POTENZIAMENTO PARCO EOLICO NULVI- PLOAGHE

PROGETTO DEFINITIVO

RISPOSTE ALLE RICHIESTE DI INTEGRAZIONE DEL MATTM Nota DVA. Registro Ufficiale U.0008751.05-04-2019 RELAZIONE TECNICO DESCRITTIVA

Planimetria di raffronto tra le posizioni degli aerogeneratori di cui al progetto depositato per la procedura VIA e le posizioni che hanno subito spostamento - Scala 1:50.000

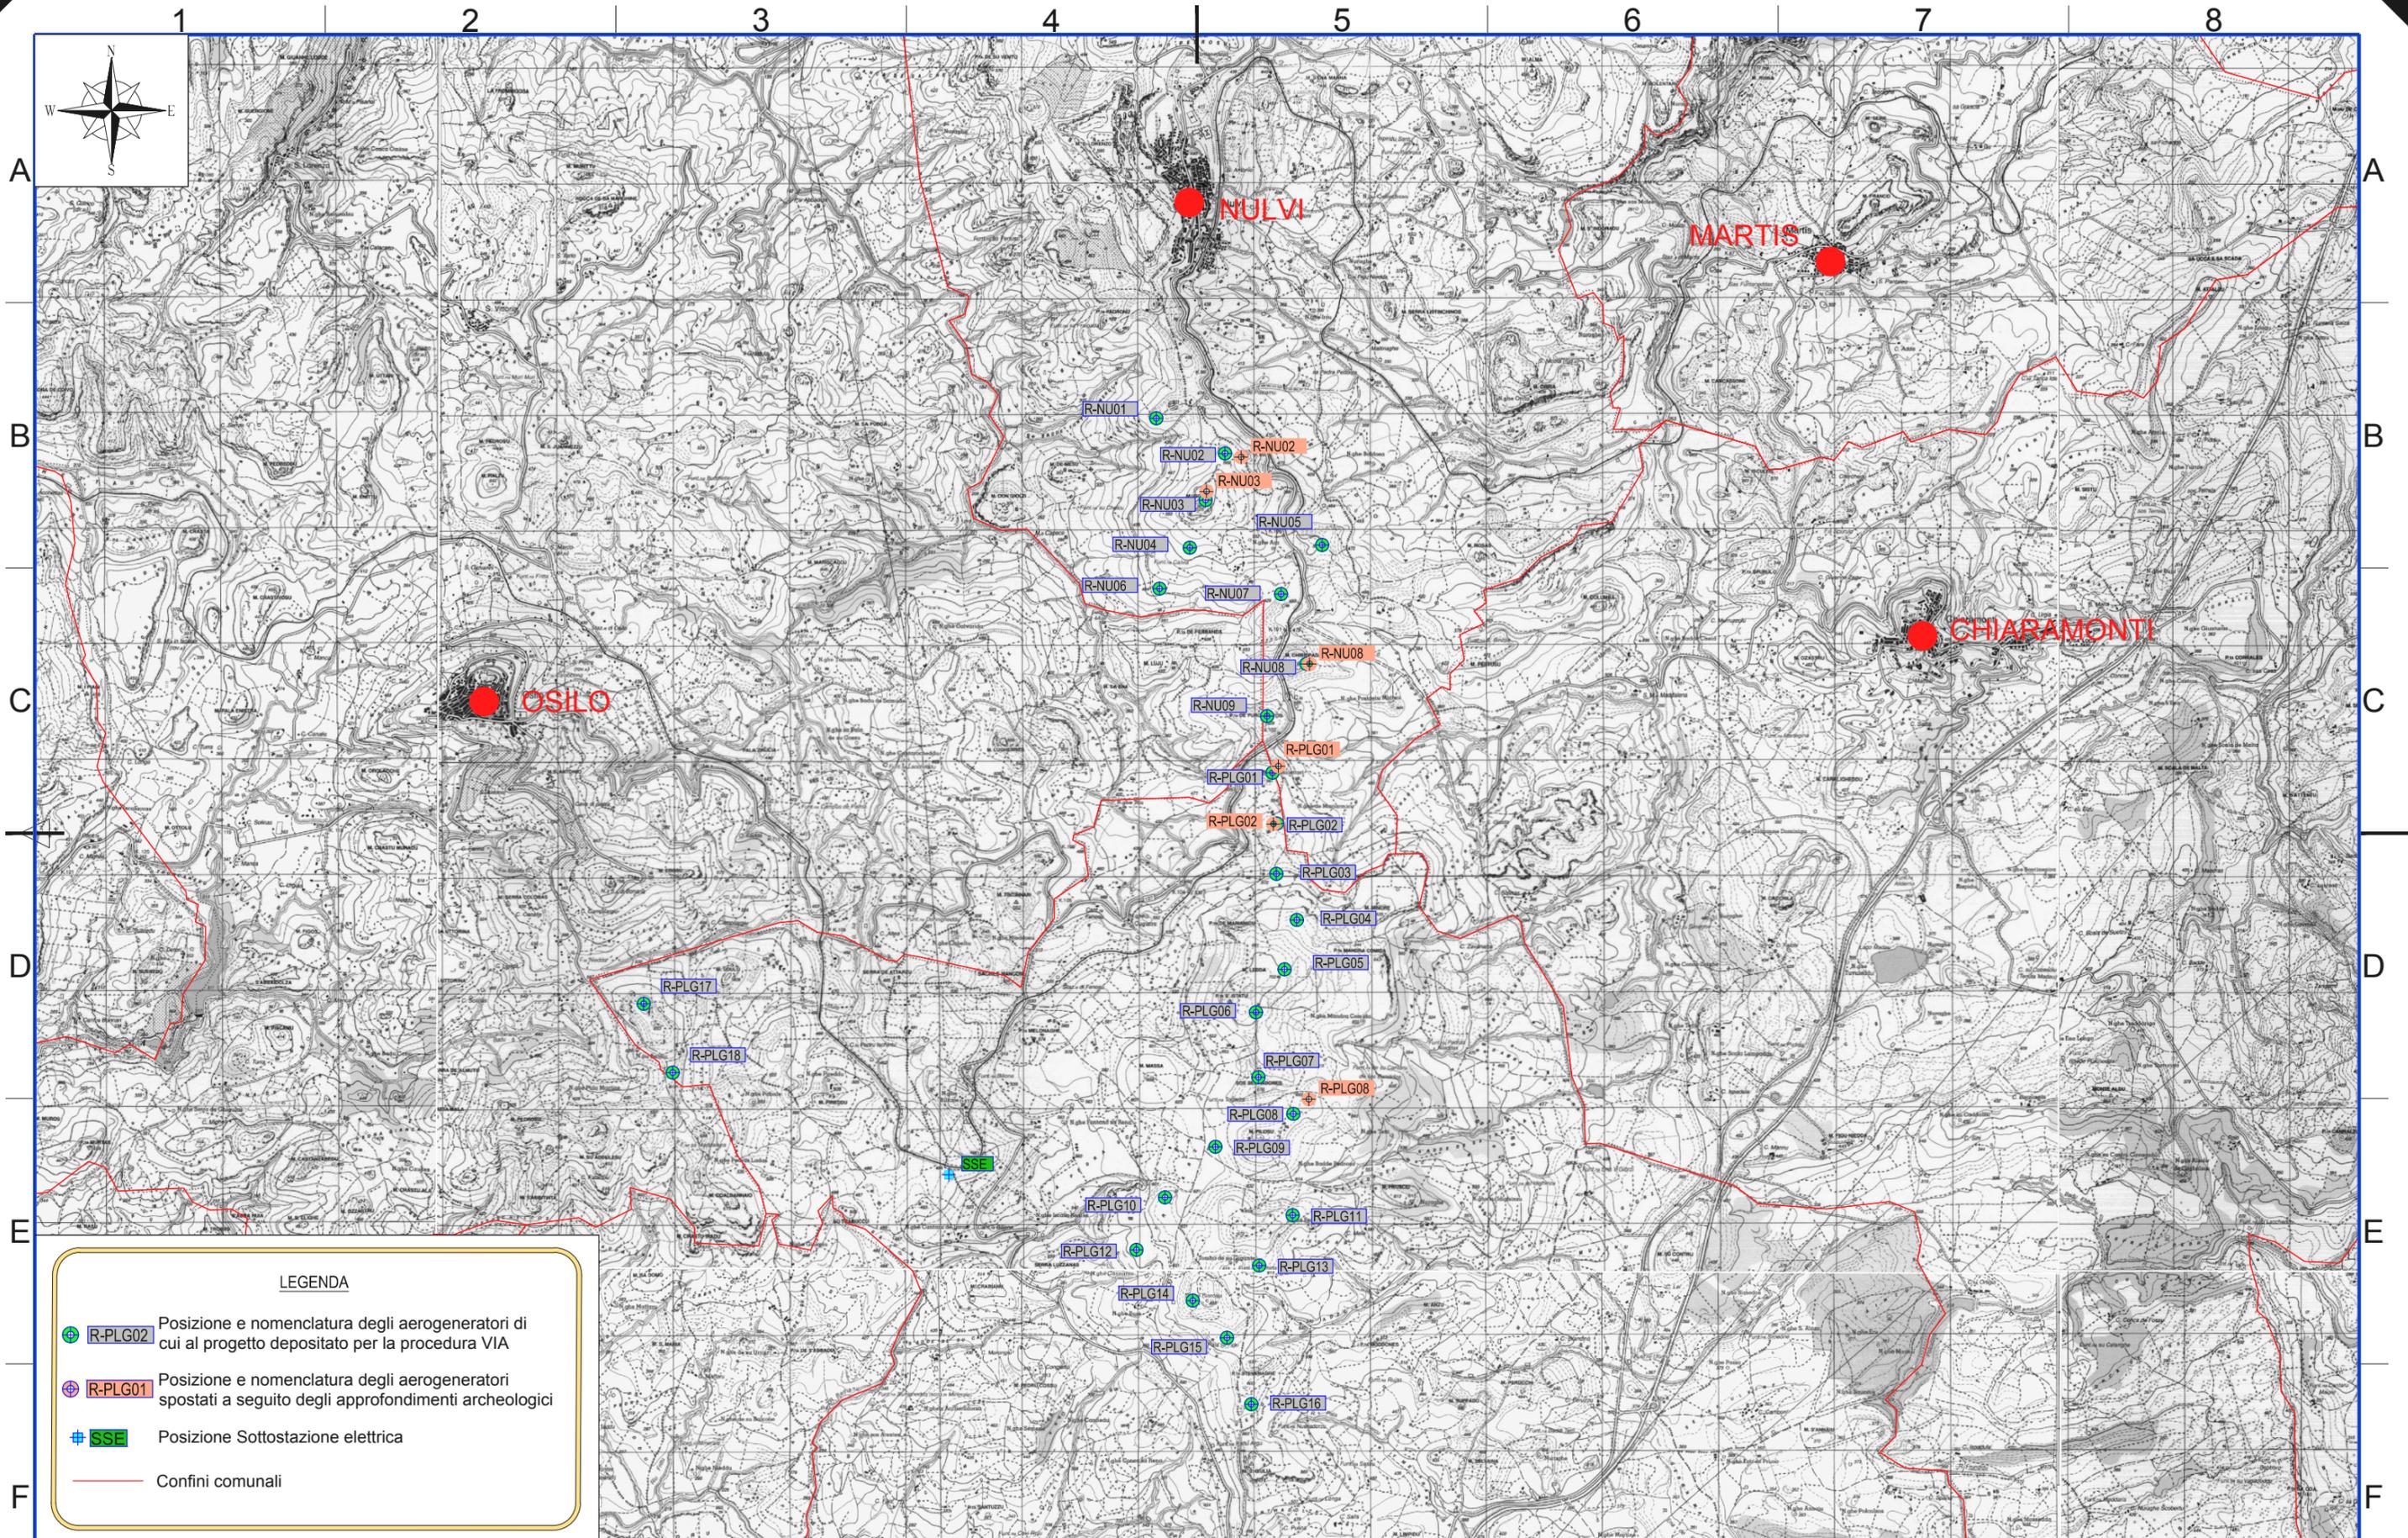
Preliminarmente va osservato che, a seguito degli approfondimenti richiesti e delle risultanze della Verifica preventiva dell'interesse archeologico (VIArch), di cui al successivo par. 3.2, si è reso necessario lo spostamento di n. 6 aerogeneratori rispetto al layout trasmesso con il progetto depositato ai fini della procedura di VIA. Gli aerogeneratori che hanno subito spostamento sono appresso indicati:

- R-NU02,
- R-NU03,
- R-NU08,
- R-PLG01,
- R-PLG02,
- R-PLG08.

La planimetria che segue mostra il raffronto tra le posizioni di cui al progetto depositato per la procedura di VIA e le posizioni degli aerogeneratori che hanno subito spostamento per effetto degli approfondimenti richiesti dal MIBAC.

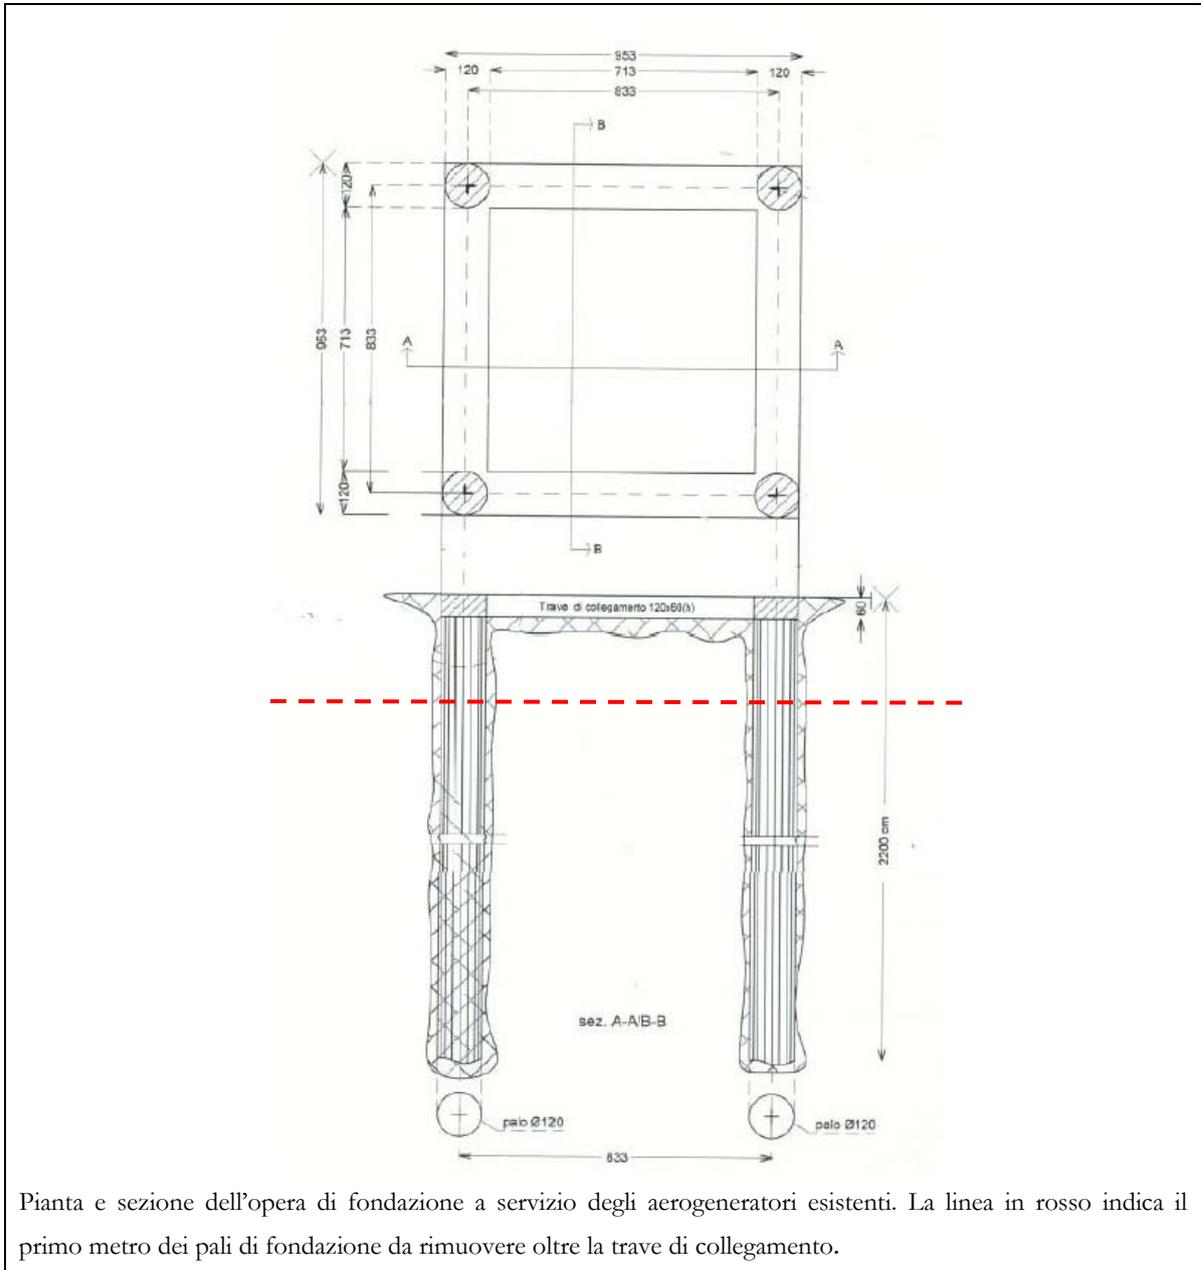
"Relazione sulla dismissione dell'impianto esistente e di quello di nuova costruzione e ripristino dei luoghi "- codice PLO-ENG-REL_0033_00- si chiede: a) di motivare dal punto di vista ambientale la mancata integrale rimozione delle fondazioni degli aerogeneratori esistenti; b) di definire gli impatti e le opere necessarie per la demolizione totale delle opere di fondazione degli aerogeneratori esistenti con il conseguente ripristino integrale dei luoghi interessati; c) di illustrare con elaborati grafici, planimetrie e fotoinserti le opere di "ripristino ambientale" delle aree dell'esistente impianto eolico e "non interessate dal nuovo impianto ripotenziato" (oltre quelle di cui al punto n. 18); d) di motivare le ragioni tecniche per le quali le fondazioni dei nuovi aerogeneratori saranno demolite solo "al primo metro (in profondità) del plinto di fondazione " e non integralmente; e) di predisporre il progetto di demolizione integrale delle nuove piazzole e di ripristino integrale delle relative aree al termine del periodo di esercizio dell'impianto esistente.

Con riferimento al punto a), si osserva che per gli aerogeneratori esistenti è prevista la completa rimozione delle travi che collegano i pali di fondazione. Di questi ultimi sarà rimosso solo il primo metro al di sotto della trave di collegamento: **ciò al fine di consentire nuovamente la coltivazione delle aree ripristinate come ante operam.** Si osserva in merito la figura appresso riportata:

L'immagine rappresenta pianta e sezione dell'opera di fondazione a servizio degli aerogeneratori esistenti; la linea in rosso indica il limite tra ciò che sarà rimosso e ciò che non sarà rimosso. Nella fattispecie si ribadisce che trave di collegamento dei pali e primo metro dei pali al di sotto della trave di collegamento saranno rimossi (ovvero fino alla linea rossa). Il resto dei pali (al di sotto della linea rossa) sarà mantenuto. Ciò in quanto sarebbe fortemente impattante a livello ambientale scavare fino a 22 m di profondità per rimuovere integralmente i 4 pali. Mantenerli in opera, comunque, ha un effetto positivo sul consolidamento del terreno.
